Mission régionale d'autorité environnementale

**Avis de la mission régionale  
d'autorité environnementale  
Hauts-de-France  
sur le projet de parc éolien  
de la société « Parc éolien de la Croix Dorée »  
sur les communes de  
Beaulencourt (62) et Lesboeufs (80)**

n°MRAe 2021-5347

Carte de présentation du projet (source : étude d'impact page 19) :  
en rouge les éoliennes

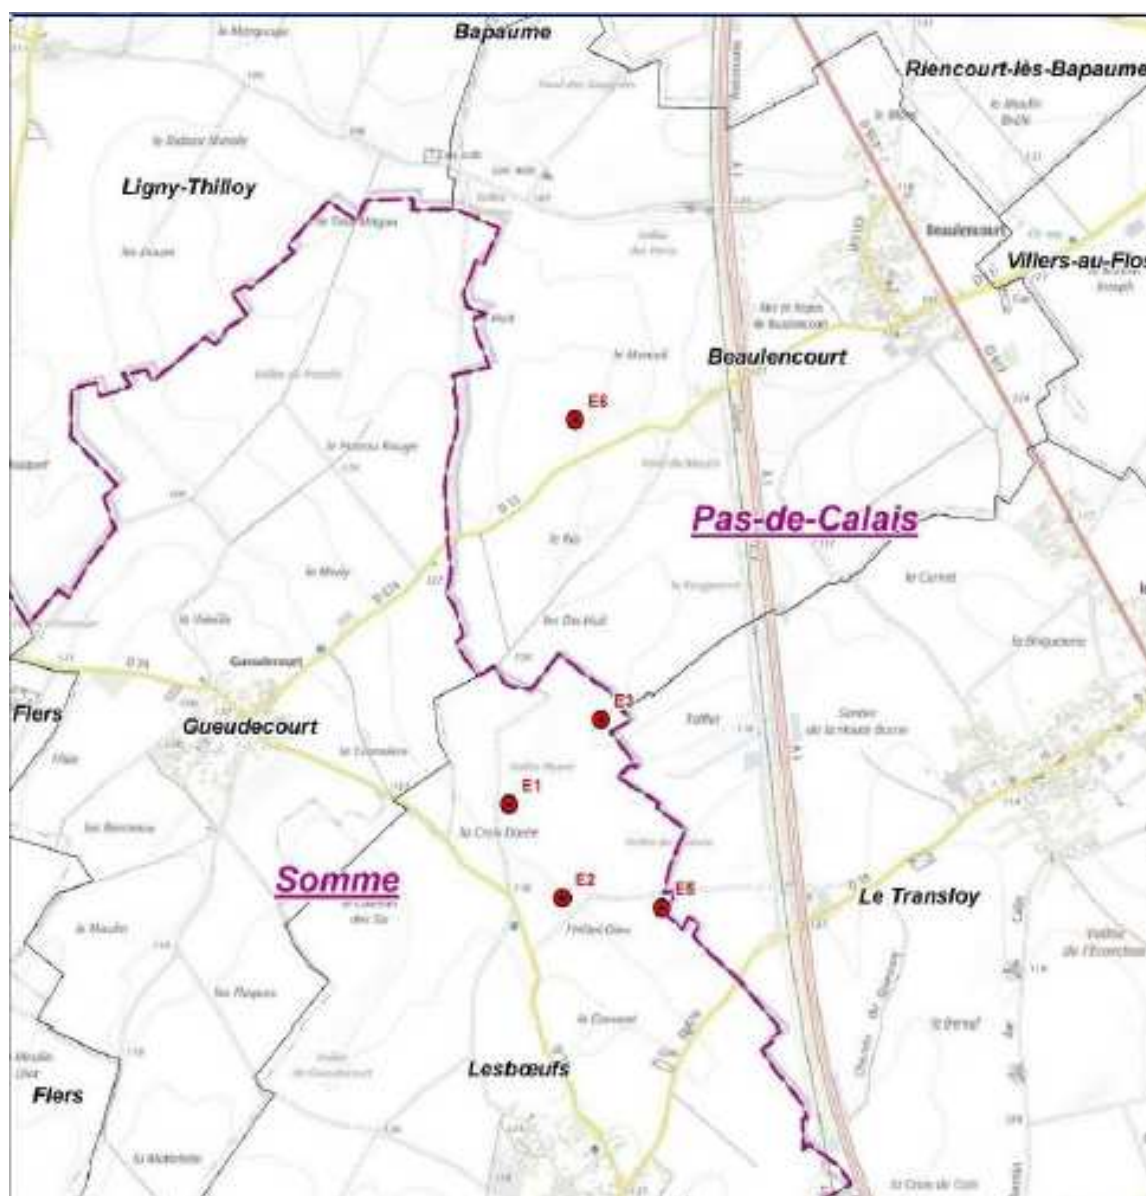
La variante n°3 retenue, propose des éoliennes E1 et E3 suivant l'orientation sud-ouest/nord-est du parc du Rio voisin, mais pas les éoliennes E2 et E5 (orientation est-ouest), contrairement à ce qui est indiqué dans l'étude (en pages 97 du volet paysager/page 323 du document électronique « Etude d'impact annexes »). De plus, le choix du gabarit retenu est supérieur d'environ 20 % par rapport aux éoliennes existantes du parc du Rio, ce qui est significatif (les éoliennes du Rio mesurent 150 m en bout de pale). La cohérence paysagère avec le parc du Rio n'est donc pas démontrée.

Afin de rester en harmonie et en cohérence avec le parc du Rio, toutes les éoliennes devraient présenter la même hauteur maximale ainsi que le même rapport mâât/rotor. Sur les différents photomontages présentés, cette différence de gabarit est perceptible.

Pour les éoliennes proposées, (hormis l'éolienne E6, non concernée par l'impact sur Thiepval), aucune mesure d'évitement ou de réduction n'est proposée dans le dossier.

- *de prendre en compte la cohérence paysagère avec le parc du Rio et de justifier les variantes d'implantation sur l'alignement et les différences de hauteur des éoliennes ;*
- *d'étudier les mesures d'évitement des impacts forts du futur parc sur le site de mémoire de Thiepval, à défaut de réduction afin de limiter ces impacts.*
